**Avis délibéré de la mission régionale d'autorité
environnementale sur le projet de plateforme logistique
pour le stockage de marchandises non alimentaires
présenté par la société LIDL SNC sur la commune de
Donzère (26)**

Avis n° 2020-ARA-AP-1086

Avis délibéré le 25 mai 2021

Figure 3 : exemple d'estimation des concentrations en polluants (ici, $PM_{2,5}$) le long du tronçon étudié et fondé sur le trafic généré sur cet unique tronçon (source : EI, p.219 et suivantes)

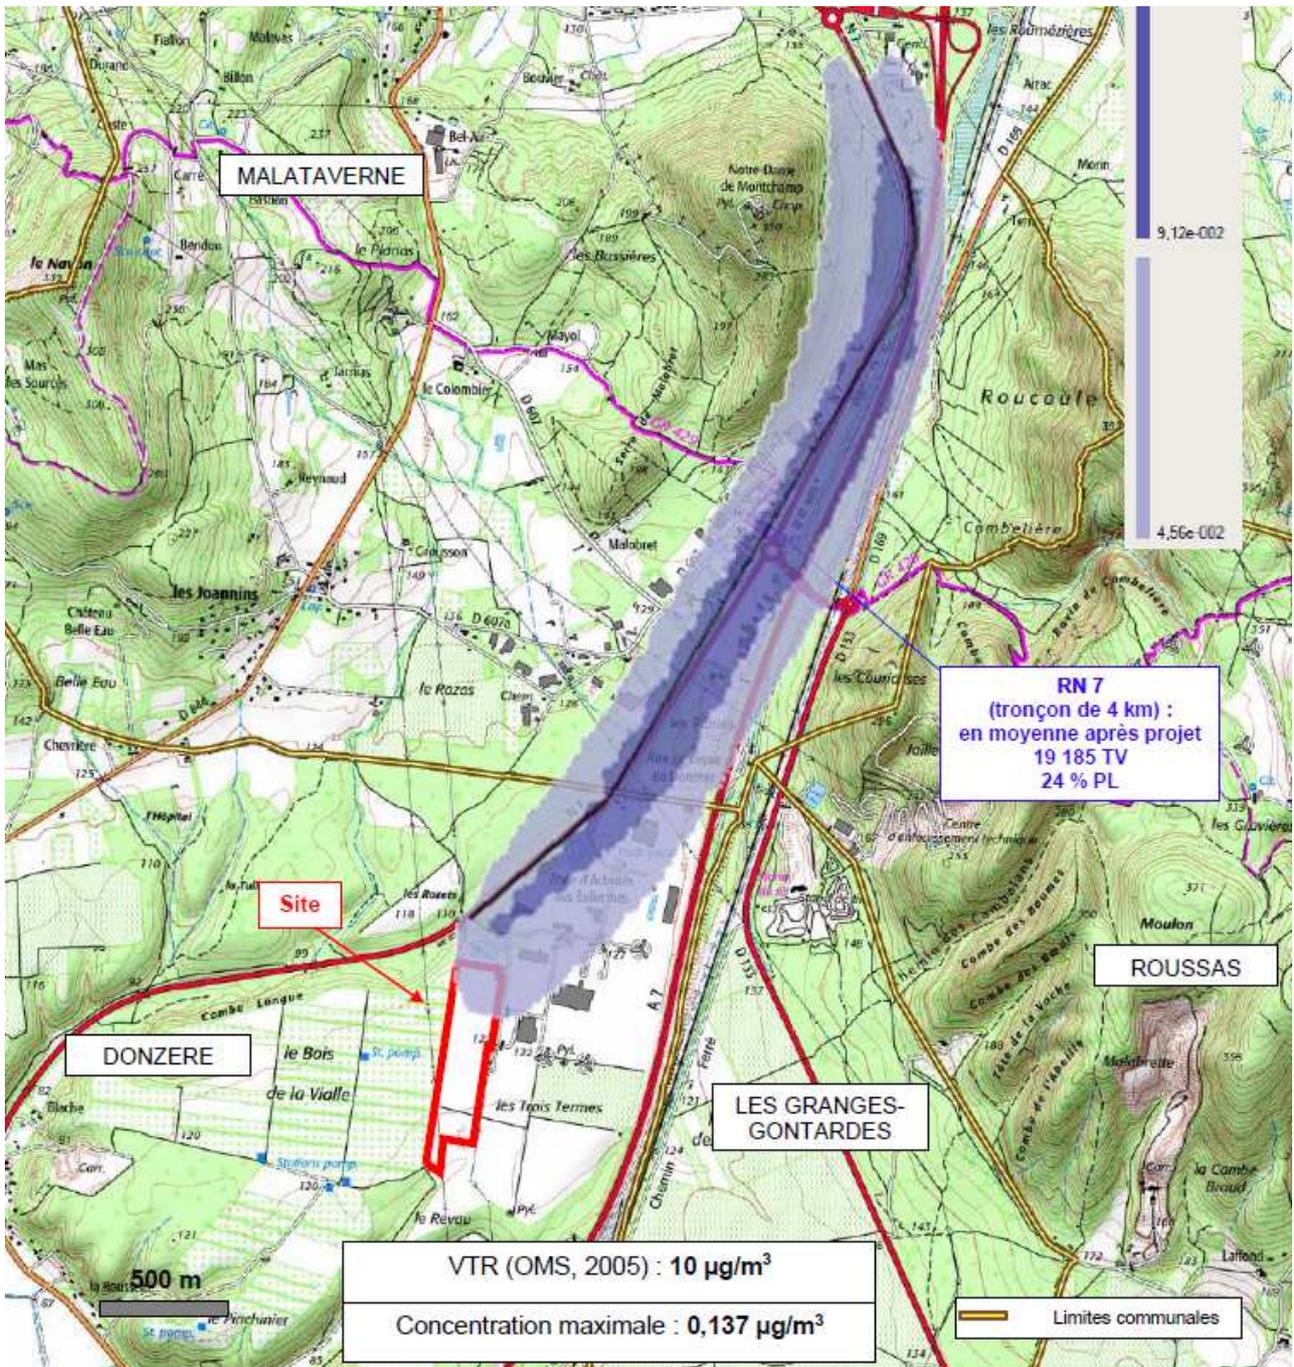
D'autre part, l'étude additionne les relevés atmosphériques en dioxyde d'azote et en particules fines des stations de Valence et de Pierrelate avec les émissions attendues de la part du trafic de poids lourds lié à l'activité, et conclut à une absence de dépassement des valeurs limites définies par le code de l'environnement. Néanmoins, cette démarche n'a pas été menée pour l'ensemble des polluants atmosphériques. Par ailleurs, elle se fonde sur des moyennes annuelles et n'évalue donc pas l'impact supplémentaire du projet en période de pics de pollution. Enfin, elle se fonde sur

les résultats fournis par des stations de mesure relativement éloignées du site du projet et ayant été effectuées alors que le site logistique voisin n'est pas encore en fonctionnement. Les impacts paraissent donc sous-estimés.

L'Autorité environnementale recommande de revoir les estimations de l'impact supplémentaire du projet sur la qualité de l'air par une meilleure définition de l'état initial de la qualité de l'air du secteur par la réalisation de mesures de l'ensemble des polluants atmosphériques pertinents (cf paragraphe 2.1.1 du présent avis) ainsi que par la prise en compte des déplacements de poids lourds générés par le projet sur l'autoroute A7 en parallèle du tronçon de la route nationale 7 étudiée.
